### **RELATIVE A LA DECLARATION D'UTILITE PUBLIQUE EN VUE DE L'ETABLISSEMENT DE SERVITUDES AU PROFIT DE RESEAU DE TRANSPORT D'ELECTRICITE (RTE) POUR LE PROJET DE RENOVATION PAR RECONSTRUCTION PARTIELLE DE LA LIGNE A 63000 VOLTS ARNAY-CRUGEY- VIELMOULIN**

**Réponses de RTE aux questions et observations, préalables à l'ouverture de  
l'enquête publique, de la commission d'enquête**

**Le 4 Avril 2018**

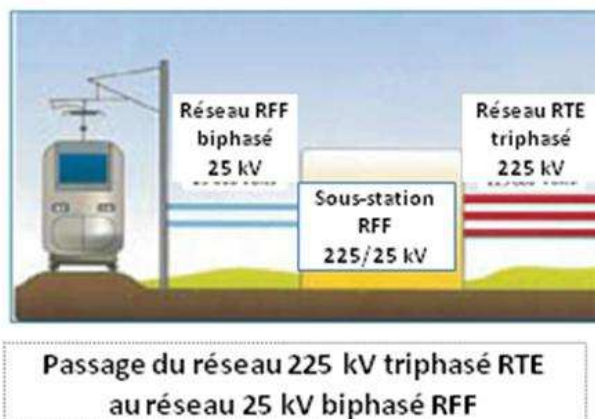
**Page 19** : Une des stratégies envisagées était « la création d'un poste d'injection (mise en place d'une transformateur 225 000/63 000 volts) » qui conduirait au « dépassement du taux de déséquilibre admissible (généralisé par la sous-station SNCF/RFF Commune) ». La commission d'enquête souhaite une explication moins technique.

### Le déséquilibre de tension

Les déséquilibres de tension surviennent habituellement en présence d'un déséquilibre des charges et de leurs appels de courant. En effet, toute charge triphasée doit appeler un courant identique sur chaque phase.

Cette perturbation de la tension se propage sur le réseau général. L'impact le plus courant du déséquilibre est la surchauffe des équipements et, par conséquent, la dégradation de l'isolation électrique et la réduction de la durée de vie. Il peut également provoquer des dysfonctionnements des systèmes de protections du réseau

RTE s'engage à fournir à chaque utilisateur du réseau une onde électrique de qualité, avec notamment un taux de déséquilibre de 2 % maximum.

Plusieurs moyens techniques permettent de réduire ce déséquilibre pour respecter cet objectif :

- Répartitions des charges perturbatrices sur plusieurs paires de phase
- Compensation du déséquilibre de la charge par un dispositif d'électronique de puissance additionnel (compensation statique)
- Augmentation la puissance qu'oppose le réseau (puissance de court-circuit) à la puissance de la charge perturbatrice.
